External validation of the model

Technical notes

Projekt navn	Kvalitetssikring af varslingsmodel for Gudenå
Kunde	Silkeborg Kommune m.fl.
Projektleder	Rasmus Bang
Projekt nummer	1321900279
Dokument ID	Kvalitetssikringsnotat varslingsmodel for Gudenå.docx
Til	Poul Hald m.fl.
Udarbejdet af	Anders Lund Jensen og Klaus Schlünsen
Kvalitetssikret af	Morten Larsen
Godkendt af	Rasmus Bang
Version	2
Versionsdato	20-03-2020
Første udgivelsesdato	16-03-2020

DHI svar på Orbicon model review notat.

Figur 18. Varslet (blå) og målt (grå) vandstand ved Sønderbro, Bjerringbro.

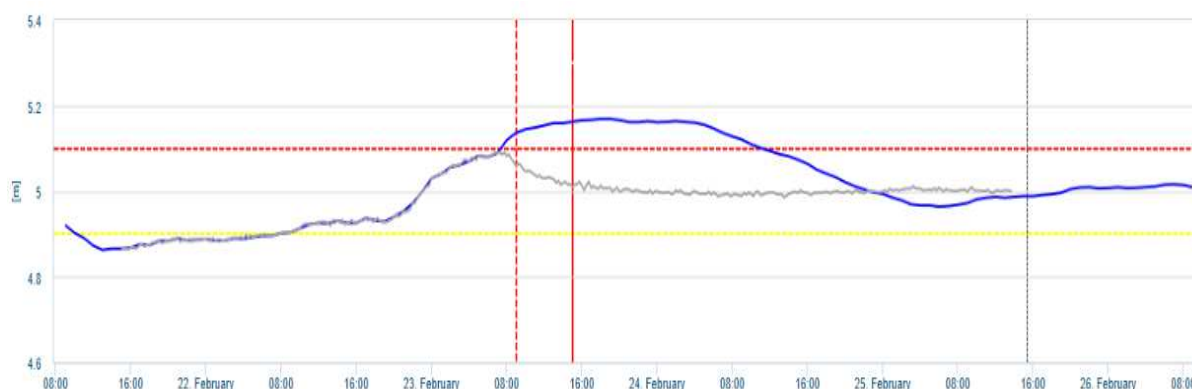
Varslingen nedstrøms Tangeværket er, som beskrevet i Afsnit 2.3.3, meget usikker som følge af Tangeværkets drift. Et eksempel på uforudsigelig drift af Tangeværket kan ses omkring d. 23.02, se Figur 18, hvor varslet (blå) og målt vandstand (grå) ved Sønderbro fremgår.

Der blev åbnet for nødslusen ved Tangeværket om aftenen d. 22.02. Dette giver anledning til den vandstandsstigning, der ses ved Sønderbro frem til d. 23.02 kl. 8 lige op til varslings tidspunktet. Varslingen har således haft et højt udgangspunkt rent vandstandsmæssigt pga. nødsluseåbningen. I virkeligheden aftager vandstanden, så snart nødslusen lukkes igen, men denne udvikling kan DHI-modellen ikke forudsige. Stigningen i vandstand i varslingsperioden må skyldes varslet nedbør, der ikke er slået igennem.

Hvis varslingen nedstrøms Tangeværket skal forbedres, bør Tangeværket pålægges at holde så stabil en vandstand som muligt ved at lukke ligeså meget vand ud, som der løber ind i Tange Sø. Nødslusen må kun ibrugtages, når vandføringen overstiger kapaciteten på ca. 70 m³/s eller når flodemålet er ved at blive overskredet. Dette kan varslingsmodellen med rette ikke inkludere på nuværende tidspunkt. Så længe driften af Tangeværket fortsætter efter nuværende principper, vil DHI-modellens varslinger nedenfor være upålidelige.

Det gælder generelt at man ikke kan forudsige fremtidige reguleringer når de ikke er regelbundne og vi forventer heller ikke at Tangeværket vil ændre praksis. Eksemplet med pludselige ændringer der ikke bliver forudset af varslingsmodellen er allerede dækket i tidligere udvekslede kommentarer og svar i projektet.

Derimod vil vi fremhæve at varslingsmodellen reagerer med det samme når ændret regulering finder sted via brugen af nedstrøms realtidsdata i dataassimilering. Vi er uenige at det skulle gøre varslingsmodellen upålidelig generelt. Begrænsningen gælder primært ved omtalte pludselig ændret drift. Det er et vilkår for al prognose og varslings at fremskrivning i tid er en tilnærmelse. Prognosemodellen må antage at den seneste målte vandføring er gældende over prognoseperioden (med opdatering og korrektion hver 6 time).

Figur 19. Sammenligning af varslet vandstand ved brug af varslede nedbør (rød) og målt nedbørssum (grøn) samt målt vandstand (blå) ved Uldumkær.

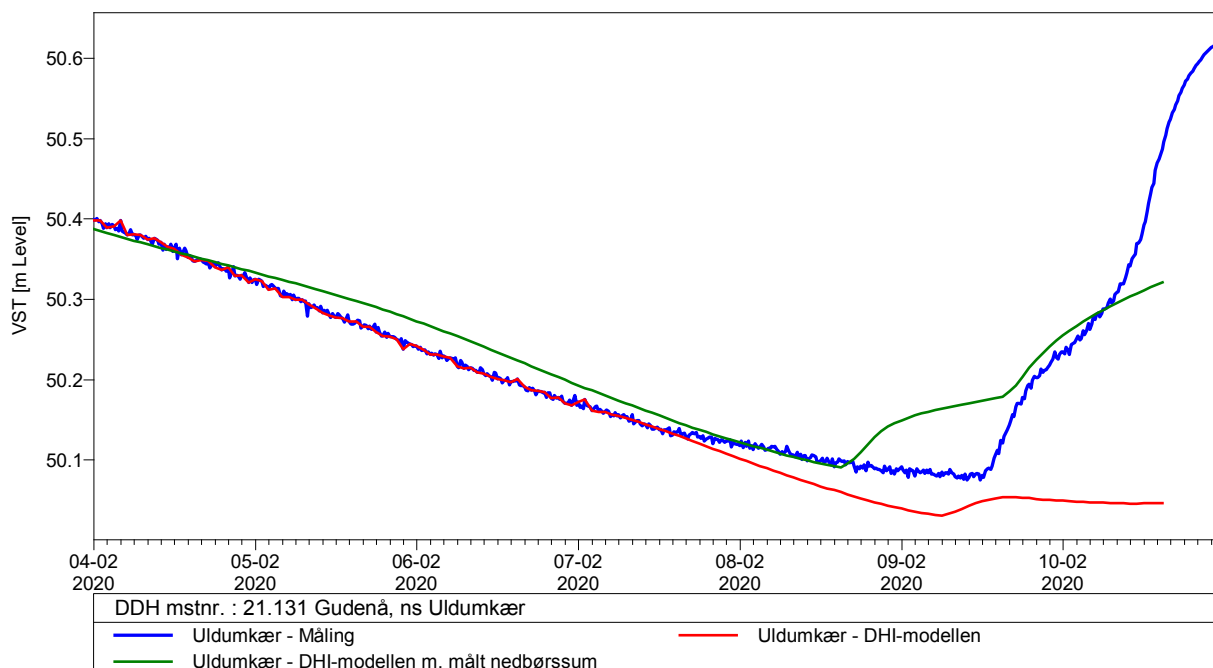
Orbicon har forsøgsvis kørt DHI-modellen med den korrekte nedbørssum (målt nedbør fordelt på 39 timer fra d. 08.02 kl. 00 til d. 10.02 kl. 16.00) i stedet for de varslede. Resultatet af vandstanden i Uldumkær ved denne testkørsel er sammenlignet med den varslede og målte vandstand på Figur 19.

Det målte vandstandsniveau bliver selvfølgelig ikke ramt præcist, hvilket til dels kan skyldes de fejl, der er påvist i selve vandløbsmodellen, herunder især Manningtal-variationen.

Den tidlige nøjagtighed for vandstandsstigningen ser dog ud til at være god i DHI-modellen. I Orbicons test er den ikke god, da modellen er testet med den korrekte nedbørssum og ikke den korrekte tidlige placering af nedbøren.

I forbindelse med Orbicons arbejde har der været kommunikation om dette og DHI har checket og oplyst at importen virker korrekt og efter hensigten. Nedenstående plot viser prognoser for Horsens for 3 forskellige tidspunkter d.7. Februar 2020 (kl. 09:00 (top), kl. 15:00 (midte) og kl. 21.00 (bund)). Der er ikke fejl i importen af prognosedata.

Orbicon præsenterer en tabel for ét tidspunkt. Det siger ikke noget om et generelt kvalitetsproblem med prognosedata. Som vist ændrer nedbørsmængden sig betydeligt, f.eks. indenfor 6 timer. Dog viser enhver erfaring betydelige afvigelser i nedbørsvolumener imellem prognose og måling samt imellem prognosetidspunkter uanset hvilke prognosedata der anvendes. Borgere er ofte fortvivlede over hvor omskiftelige nedbørsprognoser er under en kritisk situation, som f.eks. februar-marts 2020. Det er der desværre intet nyt i og det påvirker varslingsmodellen.

Figur 20. Eksempel på varslingsmodellens evne til at forudsige forhøjet vandstand i Randers Havn.

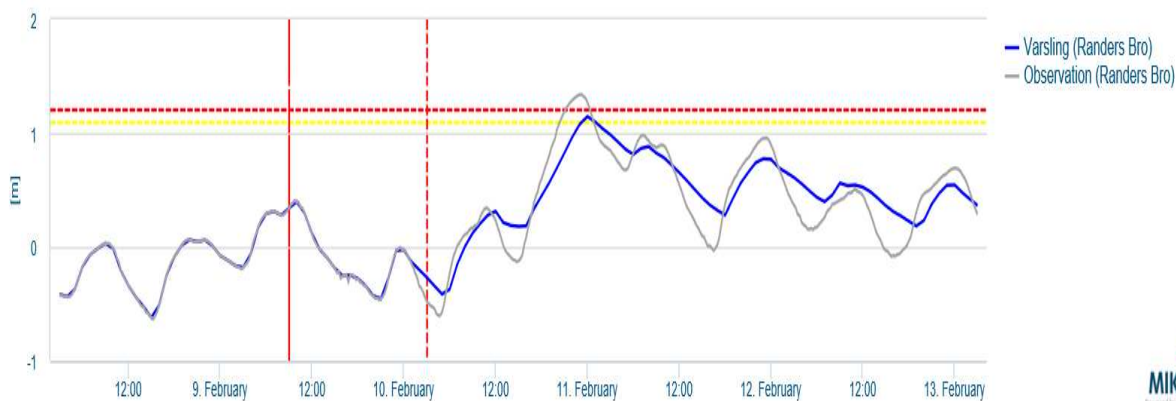
Et vigtigt punkt i varslingsmodellen er Randers Havn. Selve Randers Fjord er inkluderet i modellen, og der benyttes varslede vandstande ved Udbyhøj leveret af DMI som randbetingelse i selve varslingsmodellen. På Figur 20 ses sammenligning mellem varslet og målt vandstand i Randers Havn omkring d. 11.02, hvor vandstanden netop nåede en 1 års maksimum.

Den høje vandstand i Randers Havn blev varslet 1 døgn før, hvilket er godkendt. Varslingen afhænger dog primært af kvaliteten af DMIs vandstandsvarsling ved Udbyhøj. Der kan imidlertid konstateres forskydninger i top/bund af vandstand og i tid ved sammenligning af DHI-modellens varsling og den målte vandstand i Randers Havn. Der er i DHI-modellen anvendt et Manningtal på 35 for hele Randers Fjord, hvilket er urealistisk lavt for fjorden. Dette kan medføre en urealistisk dæmpning af vandstanden og en tidlig forskydning i forhold til Udbyhøj. Manningtallet for Randers Fjord bør kalibreres på plads.

Modellen har ikke været testet/kalibreret mod så høj en vandstand tidligere. Det nuværende Manning-tal er fundet via kalibreringen og fundet repræsentativt for de på det pågældende tidspunkt til rådighed værende data. Det viste plot i Orbicons notat er misvisende, da prognosen for Randers Bro også er afhængig af hvordan prognosen i Udbyhøj har været på det pågældende tidspunkt. Nedenstående plot viser den pågældende prognose for Udbyhøj (rød linie) samt den faktiske måling efterfølgende (grå linie). Prognosen har generelt på det pågældende tidspunkt være for lav i både top og bund, samt en smule tidsforskuet. Dette er også hvad vi ser i prognosen for Randers Bro – dog i lidt mere udpræget grad.

Mulig løsning : Justering af Manning-tallet ved sammenholde med data fra 2020.

Figur 21. Eksempel på vandstandsskala og fejl i farve på varslingspunkt.

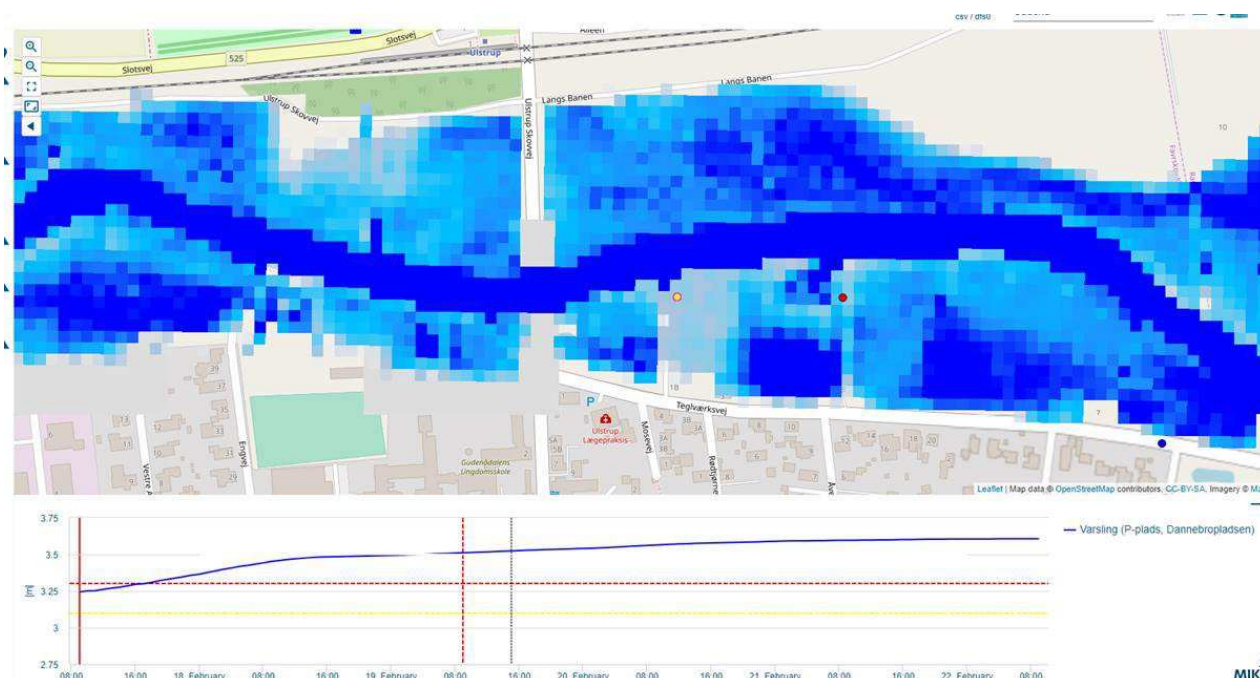
Generelt er varslingshjemmesiden overskuelig og varslingspunkterne vises i den rækkefølge, som de ligger i Gudenå på strækningen mellem udspring og Randers Fjord. Det kan dog være svært at vurdere små ændringer i vandstand på vandstandskurverne. Dette kunne forbedres ved at vise den målte/modellerede vandstand i varslingspunktet for en længere periode før varslings tidspunktet (f.eks. 1 uge bagud).

Der er desuden flere eksempler på, at varslingspunkternes farve ikke følger de vandstandsniveauer, der er varslet, dvs. at punktet på oversigtskortet er blått eller gult, selvom vandstanden i varslingen har overskredet enten gul eller rød linje. Eksempel på vandstandsskala og fejl i farve på varslingspunkt fremgår af Figur 21. Uoverensstemmelser i forhold til farve af varslingspunkt bør ikke forekomme fremadrettet.

DHI finder kritikken helt udenfor formålet og det har intet at gøre med model review som beskrevet i notatets indledning

Figur 1 Randers Bro. Blå linie: Observation. Grå linie: oprindeligt resultat. Rød linie: Nyt Manningtal.

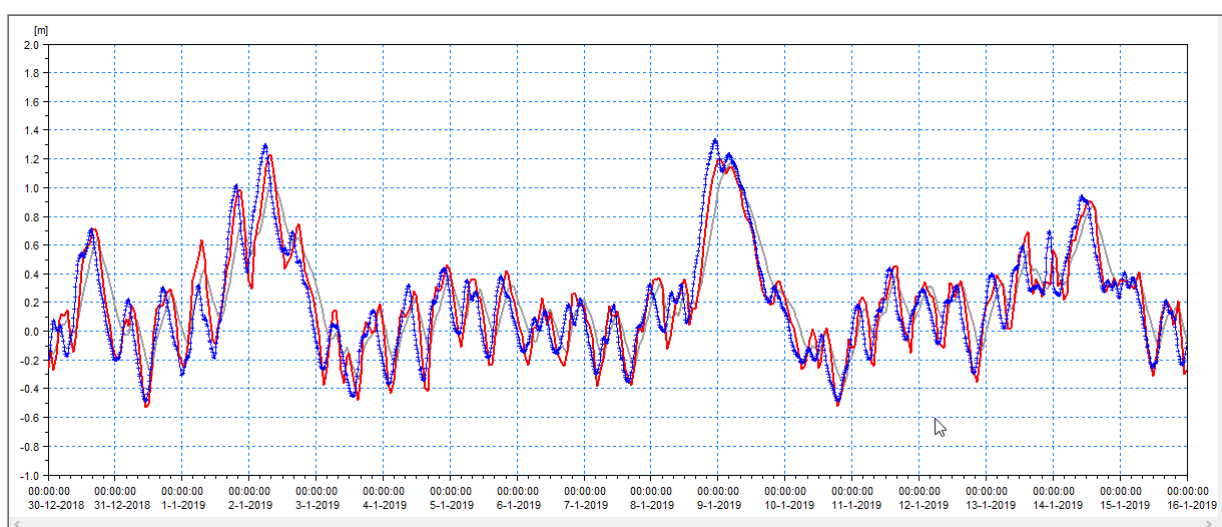
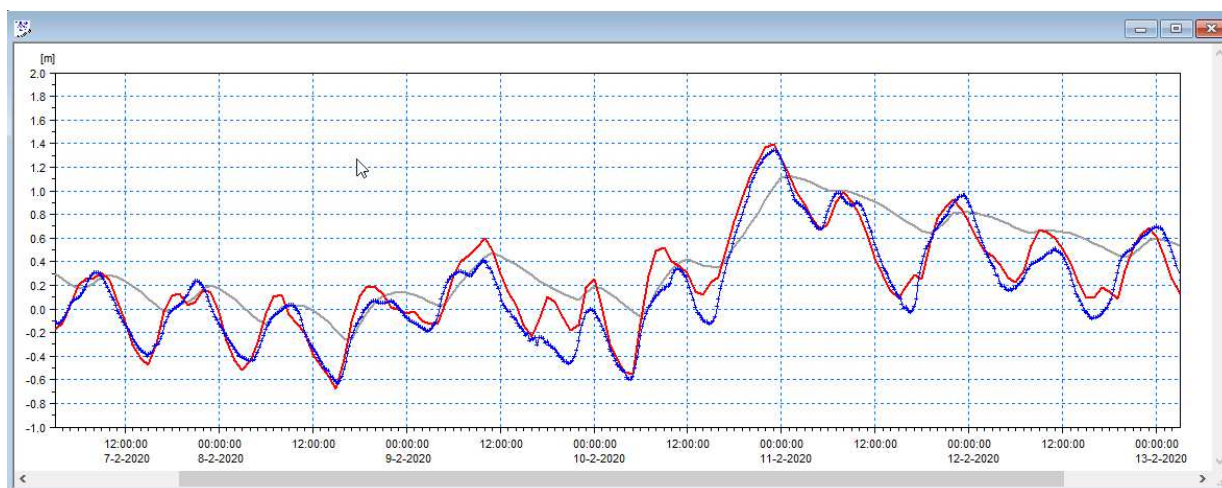
I forbindelse med Orbicons gennemgang af modellen blev det påpeget at Manningtallet for Randers Fjord ikke var passende. Efterfølgende har vi kigget på muligheden for at tilpasse Manning tallet for Randers Fjord.

For at kunne opnå forbedret resultater er der ændret på Manningtal samt fordelingen på strækningen Randers Bro til Udby. I den oprindelige model blev det samme Manning tal brugt for hele strækningen fra Randers Bro til Udby. Strækningen er nu opdelt i to, Randers Bro til Uggelhuse og Uggelhuse til Udbyhøj med hvert sit Manningtal. Opdelingen svarer nogenlunde til den snævre indre del og den brede ydre del. Yderst bruges nu et højere Manning tal end før. Det bevirker at resultaterne er forbedret for både top og bund af vandstandstidsserien. Figur 1 viser et længere forløb omkring årsskiftet 2018-2019, hvorimod Figur 2 viser perioden som Orbicons notat refererer til.

Efter ændringen i Manningtal ses en forbedret beskrivelse mht. timing i forbindelse med stigende samt faldende vandstand. Desuden en bedre simulering af maksimums- og minimumsniveau. Ændringen er indført i varslingsmodellen fra dags dato.
